中国電力・山口県・国は  
上関原発を「運転を開始した日まで指定」  
という制度の中に閉じ込めています

# 審議会の名前を「地盤耐震意見聴取会」といいます

中国電力が上関原発の「設置許可申請書」を出したのは 2009年12月

#### ⑯断層に関する追加データ取得調査：その1

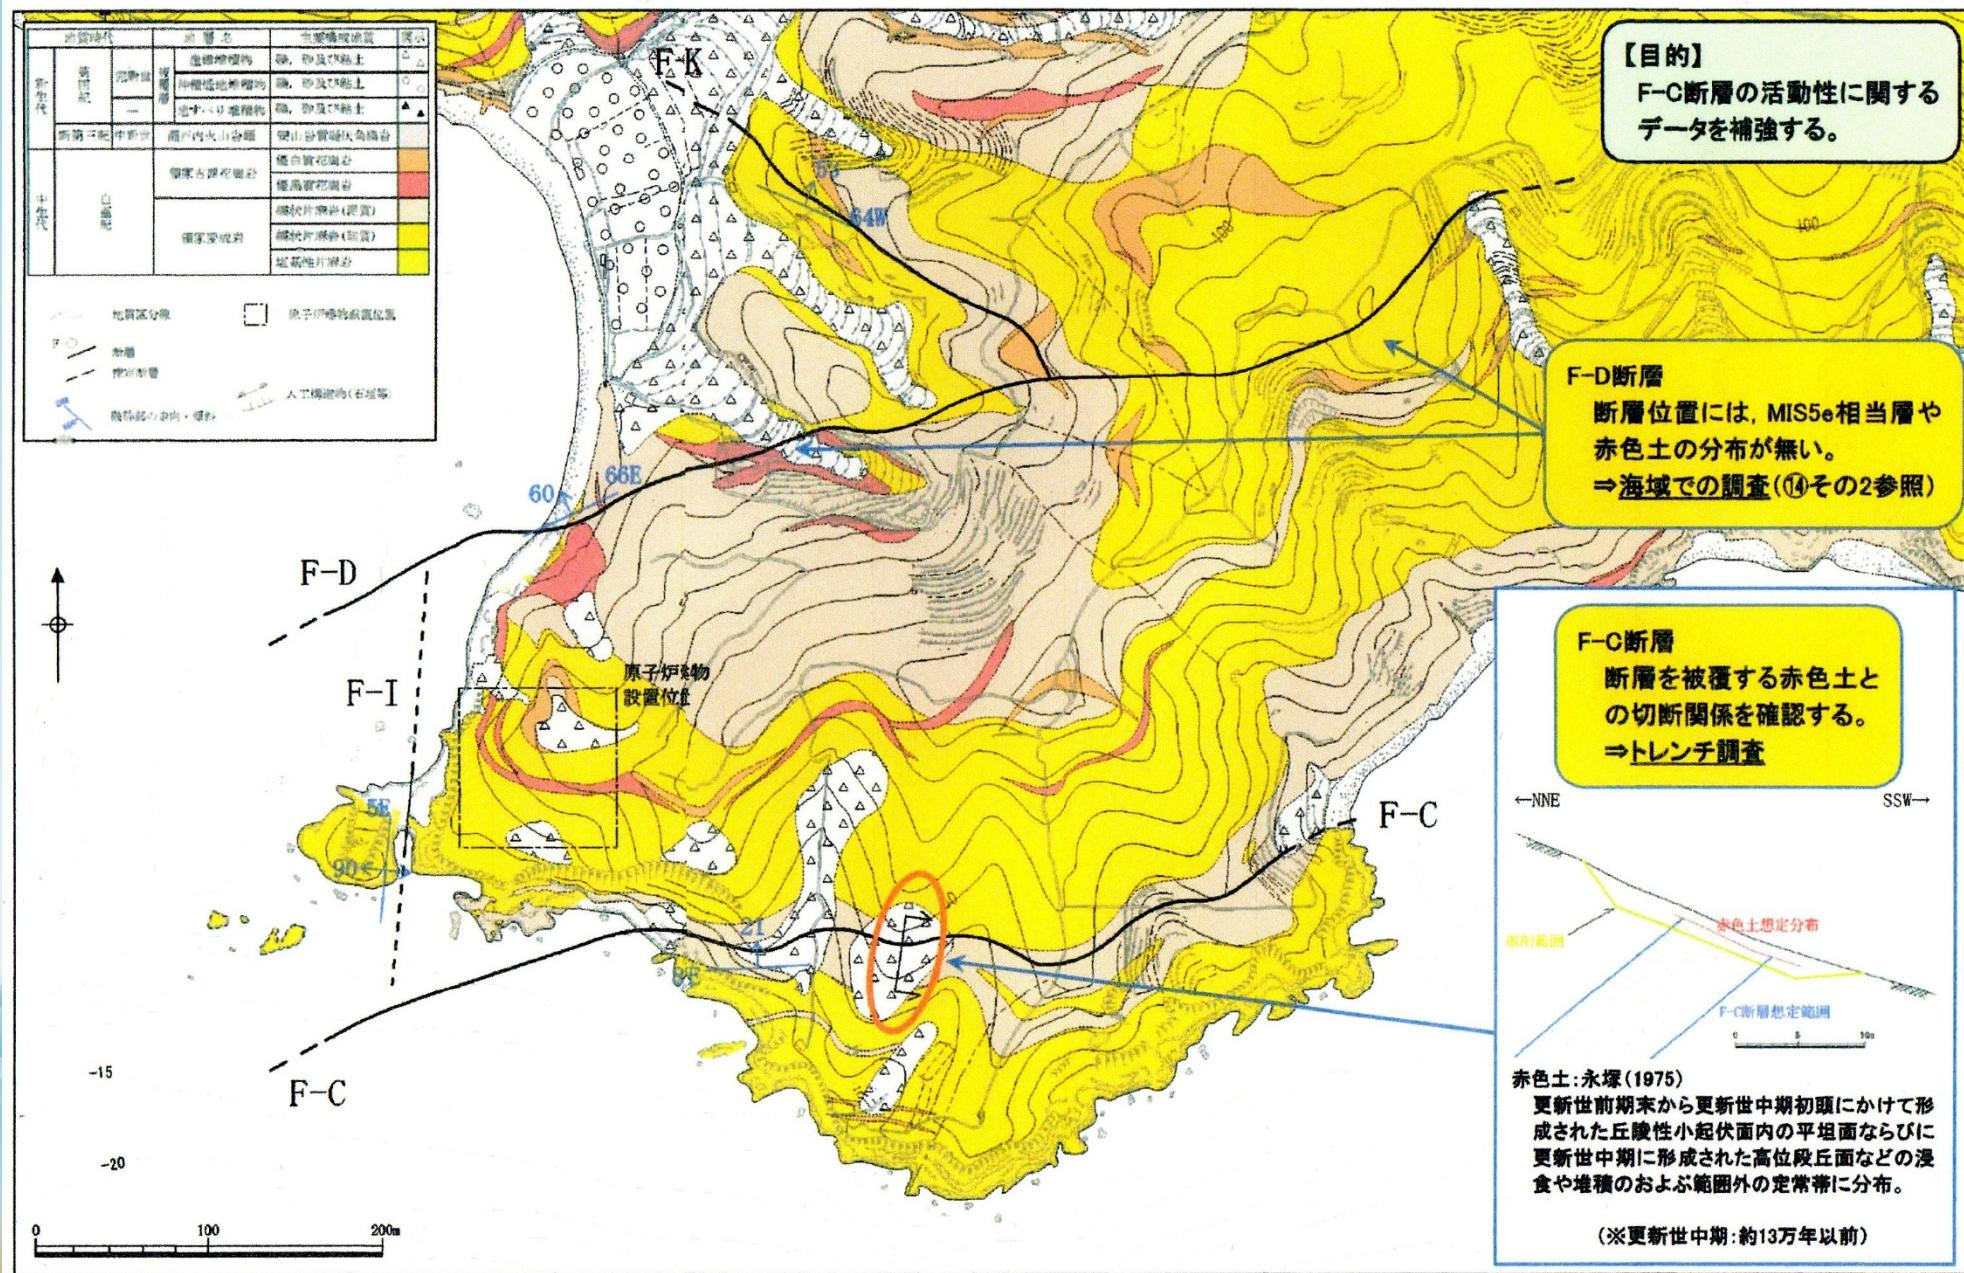
- ・ 試掘坑については、手引きの主旨を踏まえると、原子炉建物基礎底面直上で十分な調査をすべきである。
- ・ 現状の試掘坑レベルでも、原子炉建物基礎底面の地質・地質構造ならびに岩石・岩盤物性は十分把握できているのではないか。

### ⑬原子炉建物基礎底面付近での追加試掘坑調査

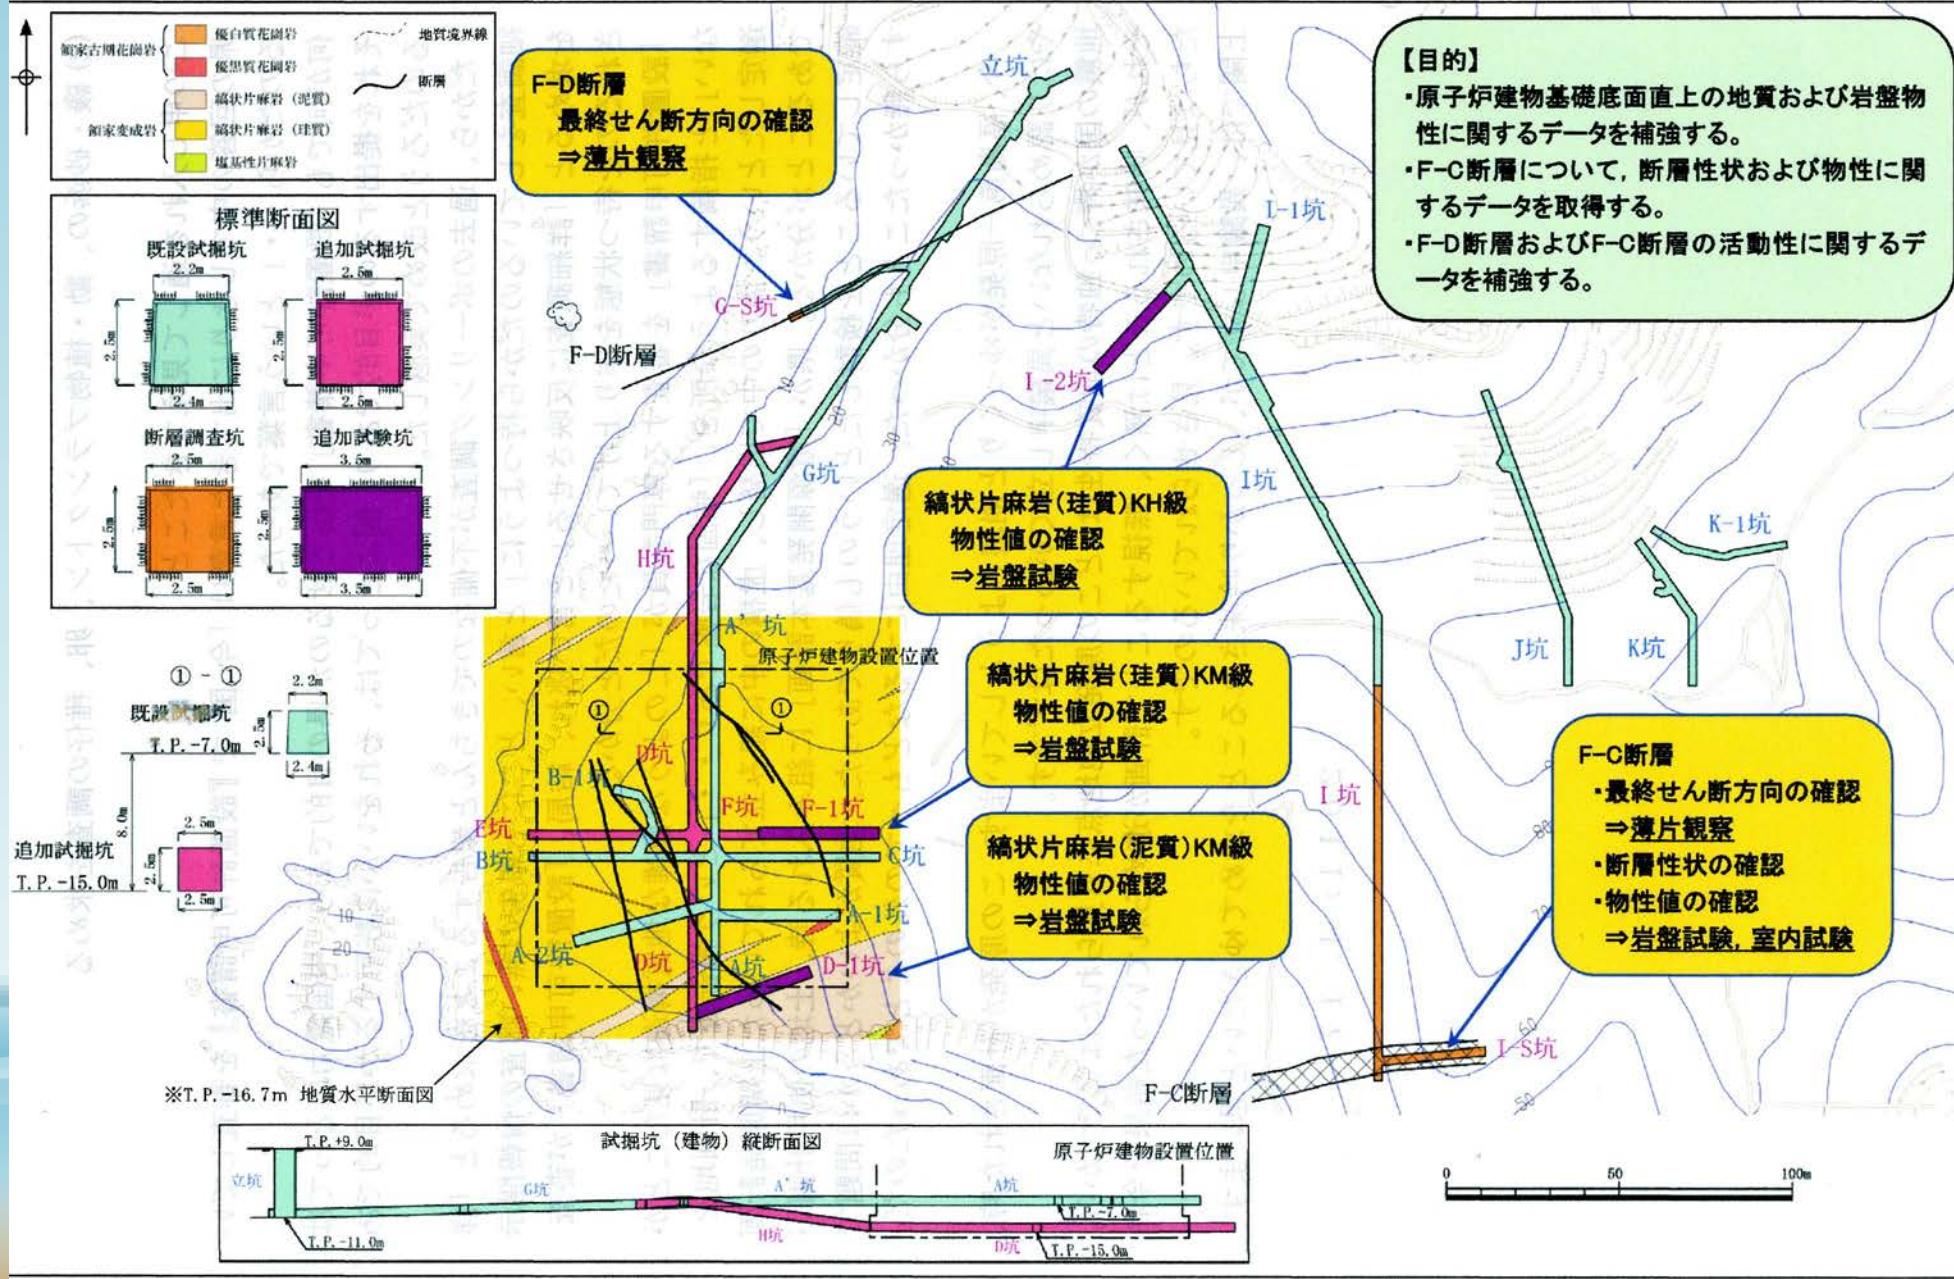
そんなことよりも、本資料の22ページの左上の図で、試掘坑の平面レベルでの地質図が書かれてありますが、試掘坑ではなくて、これは基礎版に引き下ろした図面でしょうか。南から北への試掘坑の少し南のところにF-C断層という、この図ですと幅10m以上の大  
きな断層があるので、試掘坑のレベルを変えて掘り直しするよりも、F-C断層まで試掘坑を延長して、F-C断層の性質をきちんと把握する方が重要なのではないかと思つております。

9ページの図でございます。これを見ますと、試掘坑レベルですと少しF-Cが炉心に近づいてきますので、このレベルですと、少し伸ばせば、F-Cについての物性等を、現位置といいますか、現場で見られる、確認できるんではないかと考えてございます。それは私どもも、露頭ですと末端ですので、本来の物性とは掛け離れているんではないかと思つておりますので、是非これは試掘坑を少し伸ばすなりして確認すべきではないかと考えています。

この試掘坑を延長して掘り、  
F-C断層, F-D断層を直接観察できるように計画しました

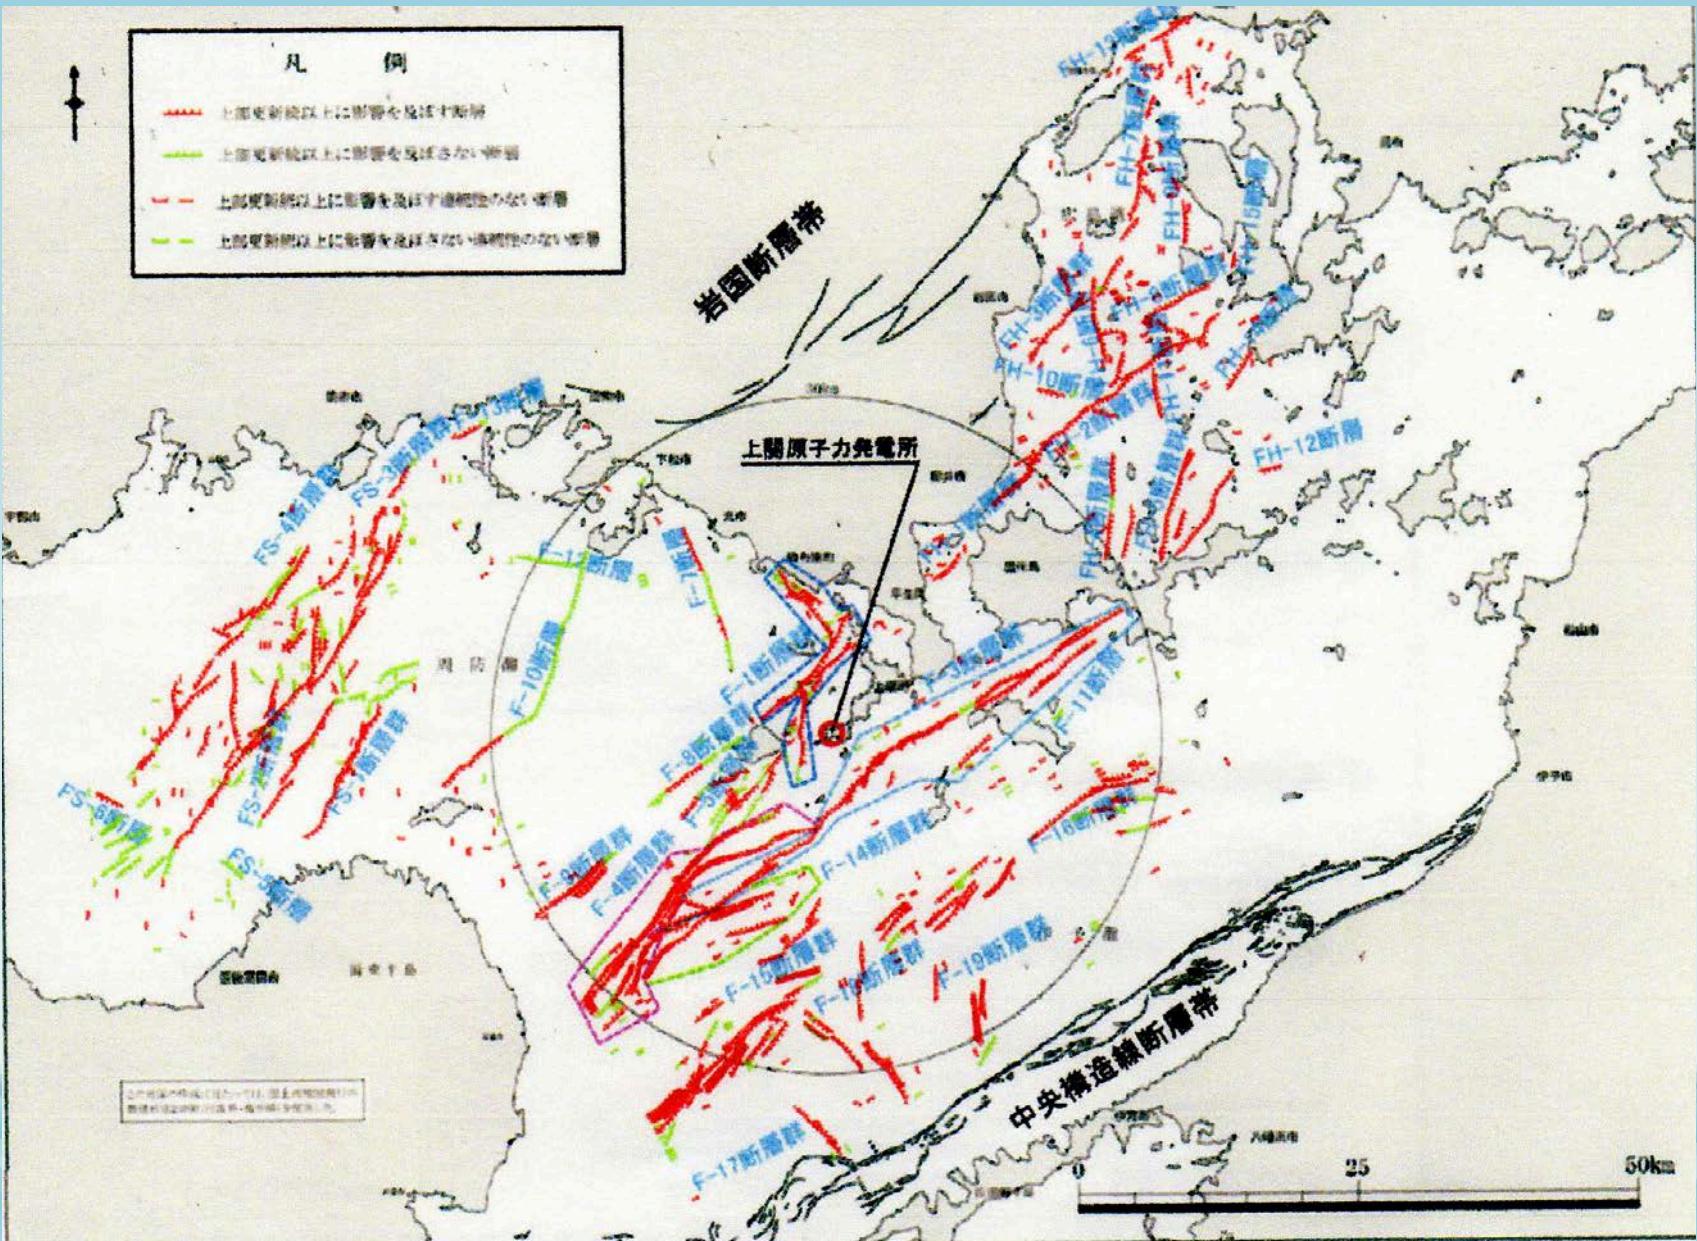
以上が周辺に当たる部分ですが、本日特に御確認いただきたいところが次の14ページからの敷地内の追加調査ということで、こちらが実際に事業者が対応する上におきましても、相当数の日数とマンパワーを要しますので、この辺りは御確認しながら御意見いただければと思いますが、下に断面図が書いてありますけれども、立坑から入ってちょうど原子炉建物の設置位置で、従来の試掘坑がブルーのところで表示されたT.P.-7.0mの位置での物性把握をしていた試掘坑ですが、今回事業者が申請しております原子炉建物の基礎底がT.P.-16.7mということですので、新たにD坑と称しております試掘坑を、ちょうどブルーの下に赤く書いてある部分を追加で掘ろうという計画にしております。

F-C断層というのが敷地の地下の部分を走っておりますけれども、F-C断層につきましては右にありますように、追加のI坑を延長したI-S坑で薄片観察と物性値を確認するための岩盤試験、室内試験を計画しております。

上のところにF-D断層というのがあります。これはG-S坑を延長しまして、最終せん断方向の確認ということで、薄片観察を行うことにしております。

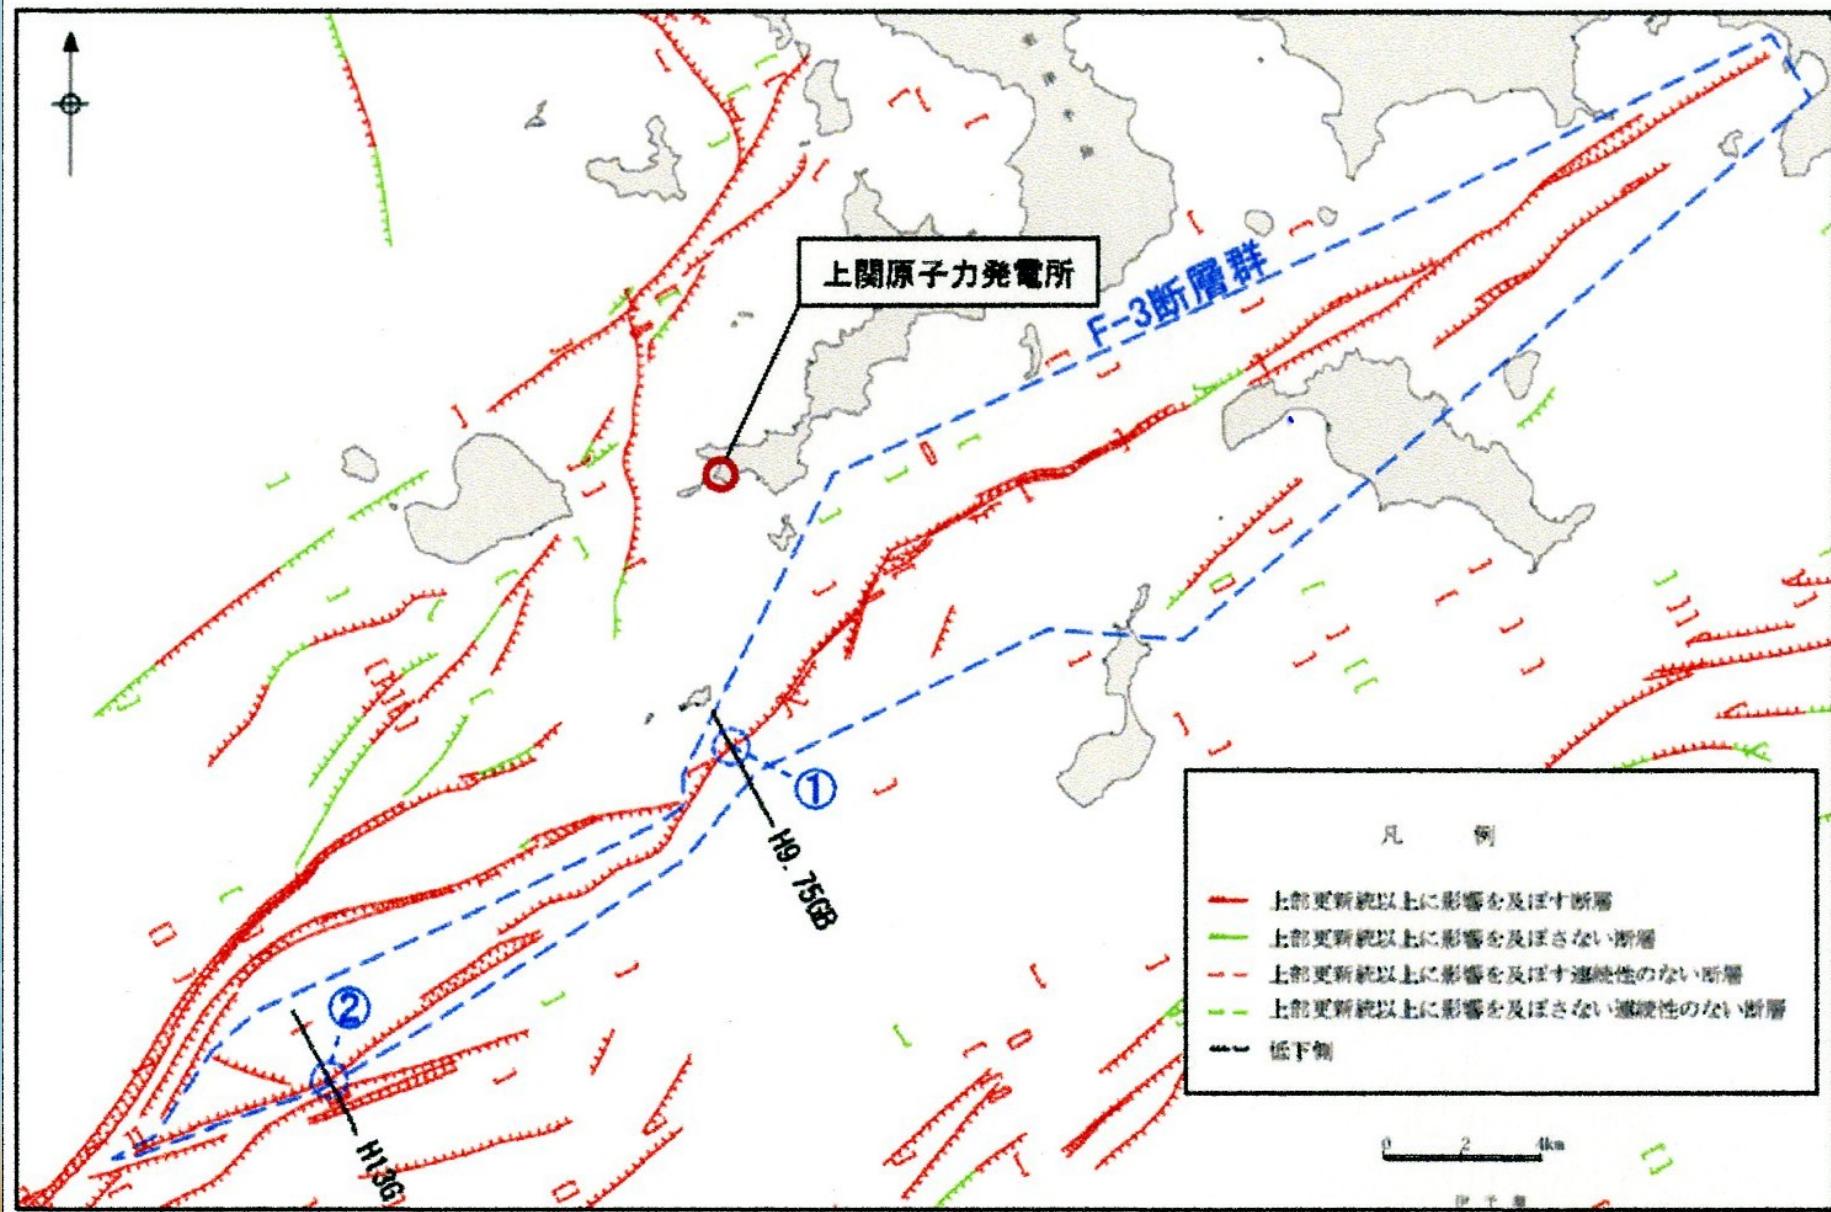
○岡村委員 あとはこのF－3、F－4とF－14のグルーピングですけれども、F－3、F－4の間で、ここは断層の分布形状はジョグっぽい形になっているのかなと思いますけれども、F－14がちょっとF－4とF－3を分けるというのは、何か苦しいような印象を持ちます。断面を見ても、非常にちょっとした変位量だけで、落ち込み構造があると言われても、同じようなものは少しづつどこにでもあるようなところですので、ここはやはりもう少し議論をする必要があるのかなというふうに思いました。

例えば引張性ジョグの模式図で、何ページかにありましたが、あれでいくと非常にF－4断層の北側のエッジとF－3の南側のエッジをとって大きく書いているんですが、実は、今回、細かい図がすぐ出てきませんけれども、その引張性のジョグの構造の中に、それを横切るように、断層ナンバーがすぐ出てこない、F 4－16とか17というのがずっと入っているわけで、これは見方によつては一度引張性のジョグができた後に、その中をまた切ってつなぐような断層という解釈をすることも可能なんです。横ずれというのが常に頭にあると。ですので、今、分けているF－4とF－3のこういう分け方というのは、いわゆるかなり恣意的に感じてしまうというのが私の感想です。

○小林耐震安全審査室長 この区分のF－3とF－4については、とりあえず以前に岡村先生から、そもそもF－3とF－4の区分は、これはできないというような御指摘を踏まえまして、このようなちょっとセグメント区分を考えてみたんですけども、F－3とF－14についての考え方、もう一度整理して、次回以降また御議論させていただければというふうに思います。
